スラリー安定化処理設備に関する 審査上の論点(規制庁提示)を踏まえた当社回答

2022年10月19日

東京電力ホールディングス株式会社

本資料は、第102回 特定原子力施設監視・評価検討会の資料2-1「スラリー安定化処理設備に関する審査上の論点」(原子力規制庁)において示された4つの論点について、検討状況を示すもの。

抜き出し方法イメージ

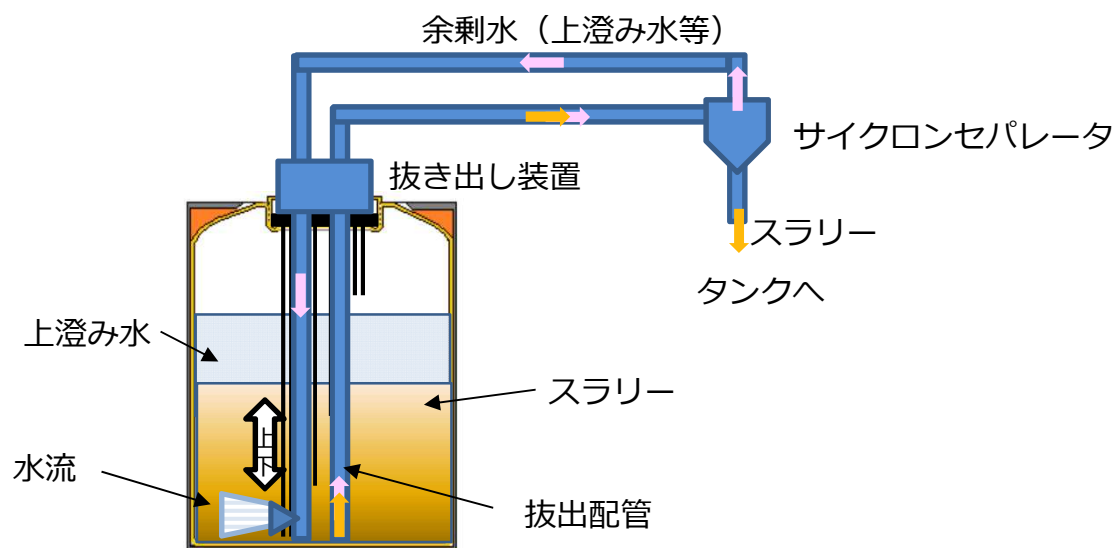
現在実施中の抜き出しポンプによるHIC内スラリーの移し替え作業において、下部スラリーは物理的に移し替えできていないことから、スラリー安定化設備の設置目的が確実に達成できることについて説明を求める。

① スラリーの抜き出しの実現性

(下部スラリーが抜き出せない場合洗浄による抜き出しの実現性)

- 現在実施しているHICからのスラリー移替作業において、以下の状況を確認している。
 - 上澄み水がある状態においては、HIC内に3カ所ある抜出配管からスラリーが移送できていること。
 - 移送開始前にエアにて各抜出配管の閉塞確認を実施しているが、水面まで気泡が出てきていること。(スラリーにエアがトラップされるような状況ではない)
- 以上より、HIC底部のスラリーは固着していないものの、上澄み水がなくなるとどの配管からもスラリーが移送できない状況であることから、安定的にスラリーの抜き出しを行うためには上澄み水とともにスラリーを移送することが必要と推定される。
- なお、2022年内目途に底部のスラリーを採取し固着の有無等の底部スラリーの性状を確認する予定である。固着が認められた場合は回収方法への反映について検討していく。

- スラリー安定化設備においては、水流にてほぐすことにより、水とともに回収する装置を検討している。なお、水流に使用する水は、上澄み水やフィルタープレス時に発生する廃液を活用し、サイクロンセパレータで分離した余剰水を循環させることで、汚染水増加を抑制する。
- 装置開発にあたっては、過去に実施した知見や現在実施中の移替え作業の知見を活用しながら設計を進めていき、水流の強さ等を含め、模擬スラリーや実スラリーを用いたモックアップにて性能の確認・調整を実施していく。

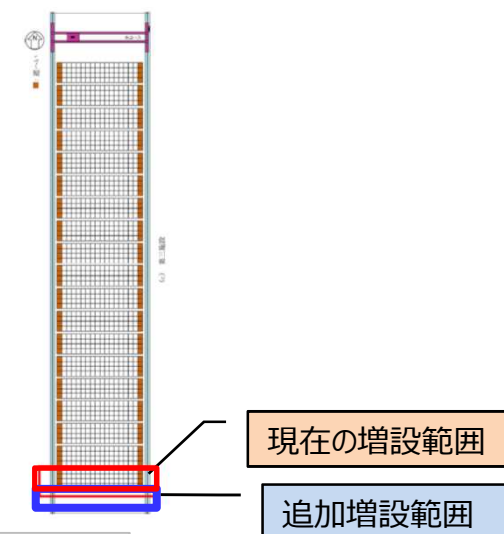
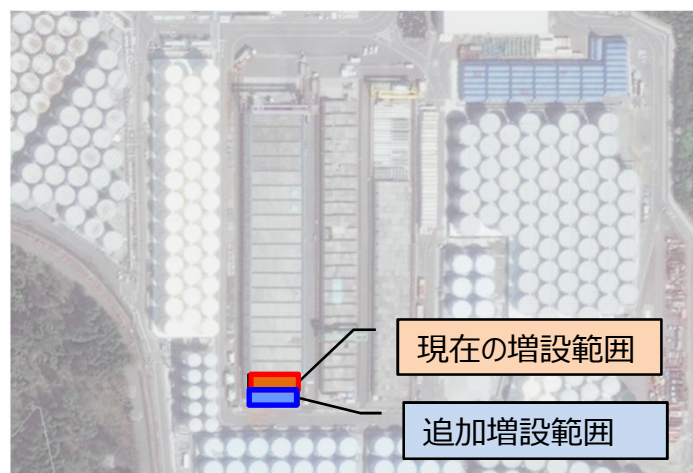
①HICの保管容量が3年以内（2025年6月）にひっ迫する対策として、スラリー安定化処理設備の運用を2025年3月に開始し、保管量を低減していくと説明しているが、現時点の審査進捗状況を踏まえるとHICの保管場所を一時的に増設する必要があると考えている。

- 現在のHIC保管容量（4,192基）に加え、第三施設の192基（下図、赤枠部分）の増設およびHIC発生量低減対策によりHICの保管容量ひっ迫時期は、2025年6月頃としている。
- 上記に加え、さらに192基（下図、青枠部分）の増設エリアを確保しており、合計4,576基のHIC保管容量とすることで、スラリー安定化処理設備の運用開始遅延リスクに備える。

<パネルハウス設置概要>

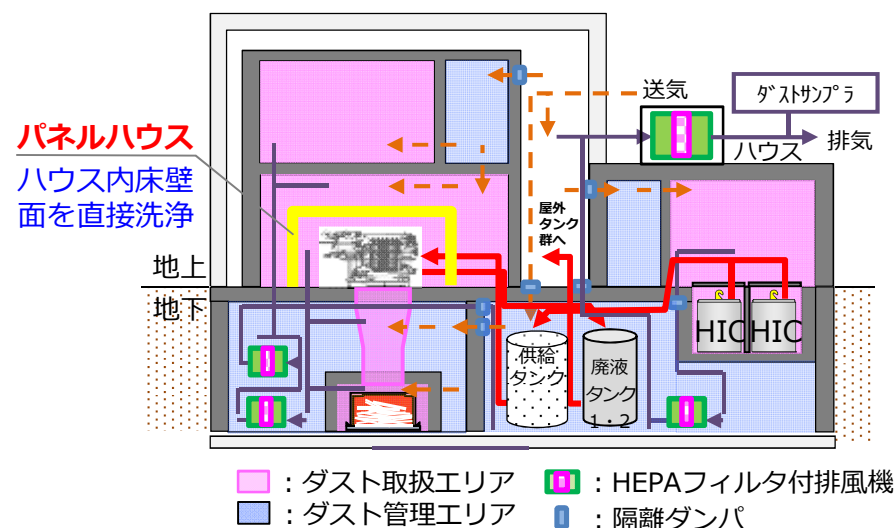
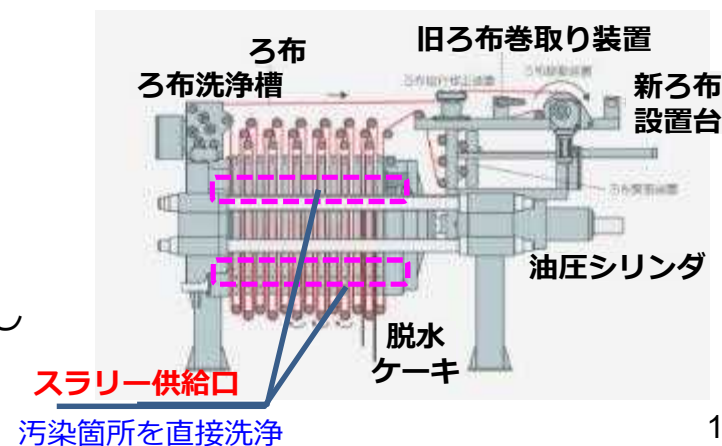
フィルタープレス機周辺のダスト取扱エリアは、スラリーの飛散・付着を考慮することは必須であり、遠隔作業により除染およびメンテナンス作業を行うことが出来るセルもしくはグローブボックスとすること

- フィルタープレス機は負圧管理されたダスト取扱いエリアの中に設置されており、メンテナンス時においても建屋外へのダスト飛散は抑制されている。
- 一方、フィルタープレス機をパネルハウスで覆うことで、メンテナンス時の作業員の被ばくを低減させる。

<パネルハウスの設置目的>

【ダスト閉じ込め機能】

- ・ フィルタープレス機からダスト取扱いエリアへのスラリーの飛散（周辺拡散）の抑制

【作業員の被ばく防止】

- ・ パネルハウス内床壁面洗浄機能による（スラリー付着に伴う）ダストの舞い上がりを抑制
- ・ スラリー供給口部洗浄機能によるスラリーの堆積リスクの抑制

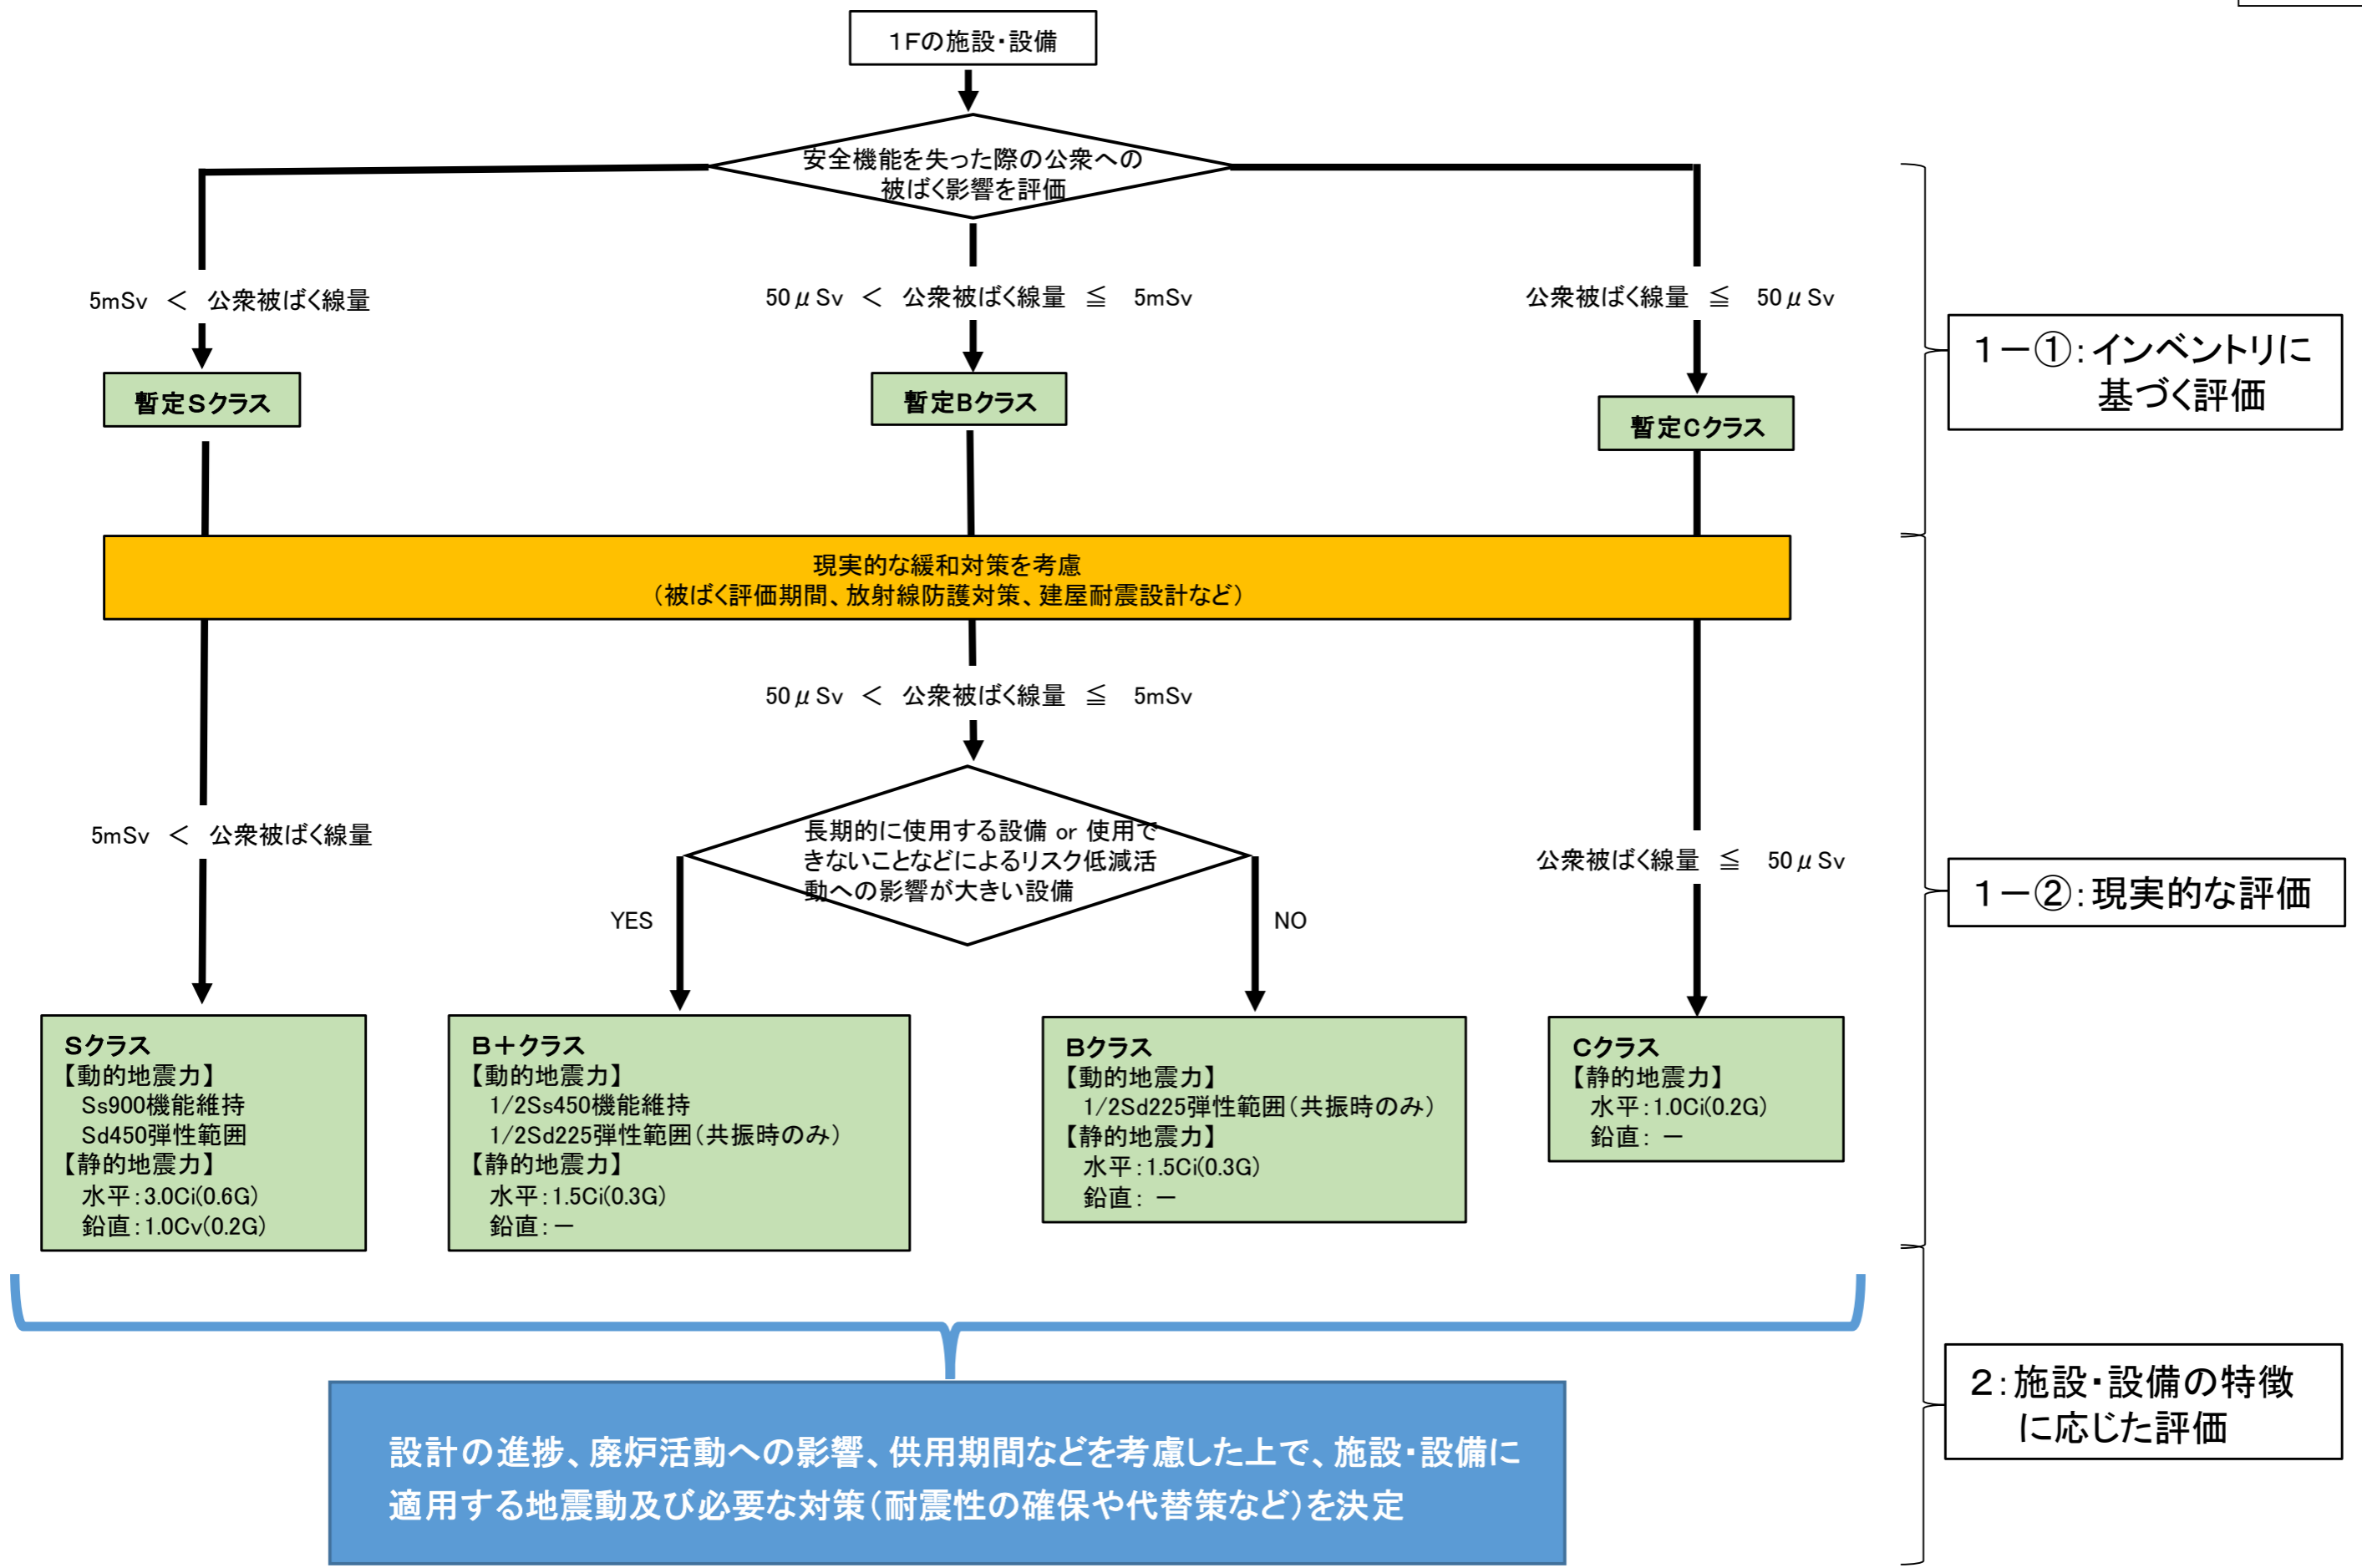
<p>規制庁殿ご意見</p>	<p>耐震クラスを設定する上での放射線影響は (中略) <u>緩和対策等様々な条件を設定して評価されるものではない。</u></p>
<p>当社意見</p>	<ul style="list-style-type: none"> ■ 以下の影響緩和に関する評価条件の考慮について, “フロー① (イ)”における公衆への放射線影響評価として位置づけるべき*。 a. Ss900に対する遮へい・閉じ込め機能の維持の程度について <ul style="list-style-type: none"> ・ Sクラスの耐震性を有する機器等については, その遮へい・閉じ込め機能を評価条件に考慮する。 ・ Sクラス以外の機器等については, Ss900に対する耐震評価等から, <u>遮へい・閉じ込め機能の維持の程度を想定</u>したうえで, これを評価条件に考慮する。 <p>※ 「Ss900に対する遮へい・閉じ込め機能の維持の程度」の考慮について, 「スラリー安定化処理設備に関する審査上の論点」(原子力規制庁)では“フロー②”に位置付けられている。</p>
<p>理由</p>	<ul style="list-style-type: none"> ■ 安全機能が喪失した状態における公衆への放射線影響評価によって施設・設備の重要度(耐震クラス)を設定することは, 他の国内原子力施設等の規制においても一般的な考え方であるが, 一方で, Sクラス<u>に適用される</u>地震力を受けた際の構築物, 系統および機器等について, 損傷の程度に応じてその機能を考慮することも認められている。 ■ 海外の原子力施設等の規制でも, 安全機能が喪失した状態における放射線影響評価においては, 物理的に有意義な事象シナリオ設定として, 想定する事象(Sクラス<u>に適用される</u>地震力)に耐え得る安全機能は考慮に入れることが認められている。 ■ 公衆への放射線影響の程度は, フロー①における技術的なプロセスで客観的に評価されるべきものであり, フロー②における個別事情等をふまえた判断によって変わるべきものではない。また, 客観的な評価に基づく耐震クラス分類を基本とすることで, 実施計画申請段階において, 個別事情に対する考え方の違いによる設計見直しリスクの低減が期待される。 : 記載の適正化(改訂1)

<p>規制庁殿ご意見</p>	<p>当該評価に当たっては、安全機能の喪失が継続する期間として<u>現実的な期間（例えば7日間）を設定</u>して線量評価を行う。</p>
<p>当社意見</p>	<p><u>b. 安全機能喪失の継続期間として現実的な期間の設定について</u></p> <ul style="list-style-type: none"> ■ “フロー①（イ）”において、安全機能の喪失が継続する現実的な期間を設定することに異議なし。 ■ 現実的な期間※¹の設定にあたっては、<u>人的な対応を含む影響緩和策</u>によって遮へい・閉じ込め機能の確保が実現されることを考慮すべき。 ■ 従って、<u>人的な対応を含む影響緩和策は“フロー①（イ）”に位置づけるべき</u>※²。 <p>※¹ 個々の設計で想定する<u>影響緩和措置の具体的内容に応じて数日～数週間程度</u>を想定する。 ※² 「スラリー安定化処理設備に関する審査上の論点」（原子力規制庁）では、「影響緩和策」の考慮は“フロー②”として位置づけられている。</p>
<p>理由</p>	<ul style="list-style-type: none"> ■ 1 Fは運転プラントとは異なり一般的に事象進展は遅く、対応の時間余裕が大きい。加えて、状況に不確実性が高く、起こり得る事象は多様であることから、総合的に安全性を高めるためには、設備的な設計と、柔軟な対応が可能である人的な対応を積極的に組み合わせることが合理的である。 ■ 「安全機能喪失が継続する現実的な期間」を評価条件に設定するにあたっては、想定する人的対応など影響緩和策の成立性が求められる。そのため、当該期間については、それら影響緩和策が実現可能であると考えられる時間（その具体的内容に応じて数日～数週間程度）をふまえて想定する必要がある。 ■ 当社意見①と同様、公衆への放射線影響の程度は、フロー①における技術的なプロセスで客観的に評価されるべきものであり、フロー②における個別事情等をふまえた判断によって変わるべきものではない。

当社意見	<ul style="list-style-type: none">■ 「1 Fの耐震設計における耐震クラス分類と地震動の適用の考え方」で明示されていない、施設・設備に含まれる個々の機器等の耐震クラス分類についても、同様の考え方にもとづき、その機能喪失による放射線影響の程度をふまえた耐震クラス分類を行うものと認識。 <p>(例) 建屋が維持されることで、施設の空調設備（ダクト、ファンなど）が地震により機能喪失した場合の放射線影響が十分に小さい場合には、空調設備については下位の耐震クラスに分類する等</p>
理由	<ul style="list-style-type: none">■ 措置を講ずべき事項「Ⅱ. 1 4. 自然現象に対する設計上の考慮」の要求事項※にもとづき、構築物、系統及び機器の耐震クラス設定は、安全機能が喪失した場合の影響を考慮して分類を行う。 <p>※ 「安全機能を有する構築物、系統及び機器は、その安全機能の重要度及び地震によって機能の喪失を起こした場合の安全上の影響を考慮して、耐震設計上の区分がなされるとともに、適切と考えられる設計用地震力に十分耐えられる設計であること。」</p>

- ・フロー1-②の「現実的な評価」において、緩和対策を考慮することを認める。ただし、フロー1-①の「インベントリに基づく評価」では考慮しないこと。
- ・東京電力の意見で示されている「Ss900 に対する遮へい・閉じ込め機能の維持の程度」については、当該機能を有する建屋・構築物の地盤の支持力の確認を含め、原則Sクラス設計である場合のみ当該機能の維持を前提に評価することを認める。

- ・フロー1-①の安全機能の喪失が継続する期間は、事象発生後6日間までに関係機関等の外部からの支援を受けられる方針であることを前提に、原則7日間で評価することを求める。なお、一般論としては、当該線量評価が公衆被ばくであることを踏まえれば、7日間以降は一定のオフサイト側の対策等も実施される。
- ・フロー1-②の「現実的な評価」において、評価期間として7日より短い期間を設定する場合は、その緩和対策の実現性（人・資機材・時間等）を審査する。

- ・東京電力の意見のとおり、間接的な施設・設備の損傷を考慮した場合に、耐震設計上の主たる機能を有する施設・設備に波及的な影響を及ぼさず、フロー1の耐震クラスの設定の際の線量評価に影響がない場合は、間接的な施設・設備は下位の耐震クラスとすることを認める。
